Réponses à la liste des questions du MELCCFP transmises le 7 mai 2025 (Dossier 3211-23-091) Demande d'engagements et d'informations complémentaires

Régie intermunicipale des déchets de la
Lièvre

Approuvé par les consultants de la Régie,
le 29 juillet 2025

Figure 15-1 : Sous-bassin versant des milieux humides adjacents à l'est de l'agrandissement

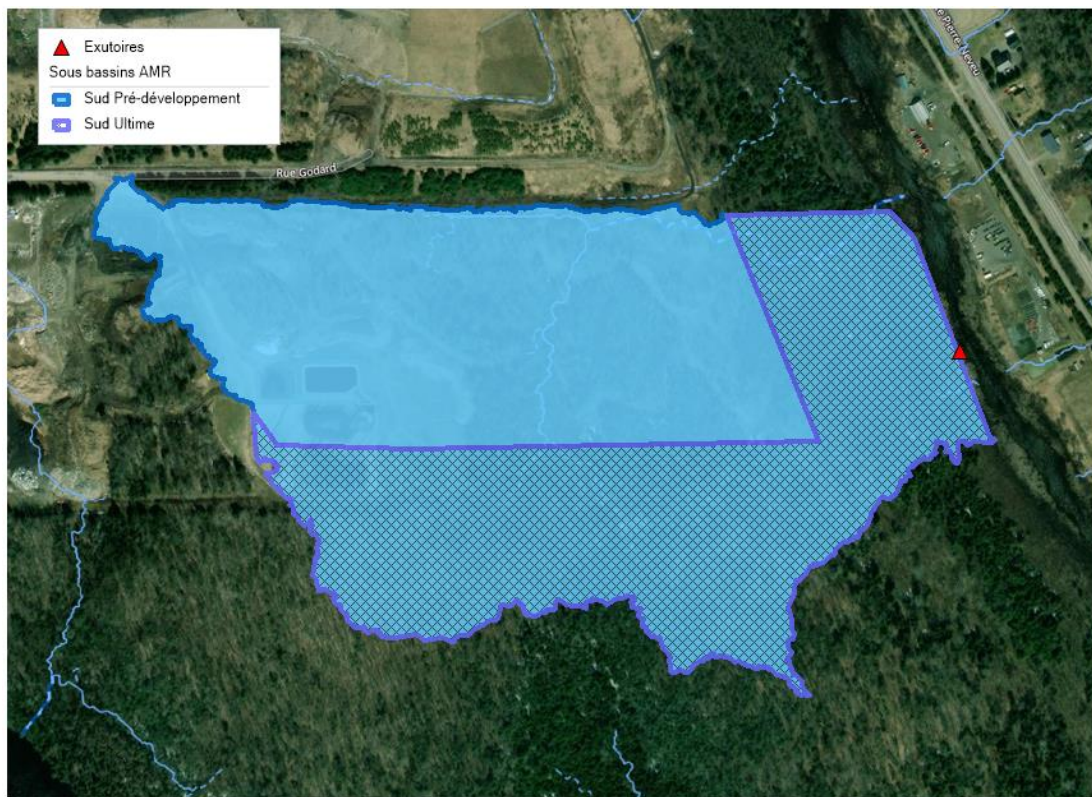
15. Le projet prévoit que les eaux seront canalisées plutôt que de s'écouler de manière diffuse vers les milieux humides adjacents, tant en phase d'exploitation (eaux de lixiviation et eaux de ruissellement) qu'en phase de fermeture (eaux de ruissellement). Cela pourrait générer un impact sur la qualité de ces habitats notamment en réduisant les apports en eau.

L'initiateur doit évaluer l'ampleur de l'impact de la canalisation de l'écoulement des eaux sur la qualité de ces milieux humides. Le cas échéant, qu'elles sont les mesures que l'initiateur prévoit mettre en place afin de limiter ces impacts.

Les volumes d'eau du sous-bassin versant qui alimente les milieux humides adjacents à l'est de l'agrandissement du LET projeté ont été calculés. Ces milieux humides ont été caractérisés comme étant principalement une tourbière boisée avec une faible superficie de marécage arborescent (0,08 ha). La figure 15-1 ci-bas illustre les limites de ce sous-bassin versant avec un exutoire « théorique » utilisé pour faciliter les calculs.

Les volumes annuels maximaux basés sur les coefficients de ruissellement de la pluie qualité pour les états avant-développement et après-développement (ultime) ont été modélisés et sont présentés dans le tableau 15-1 ci-bas :

Une différence de 4 274 m³ par année a été calculée. Toutefois, cette différence ne tient pas en compte de l'infiltration des eaux de ruissellement dans les fossés acheminant ces eaux au bassin de rétention des eaux pluviales.

Afin de compenser cette perte d'eau affectant les milieux humides adjacents, il est proposé d'ajouter un exutoire supplémentaire au bassin de rétention des eaux pluviales projeté. Cet exutoire devra être conçu pour rediriger une partie des eaux vers les milieux humides situés du côté est de l'agrandissement. Les détails relatifs à cet aménagement seront fournis lors du dépôt de la demande d'autorisation.
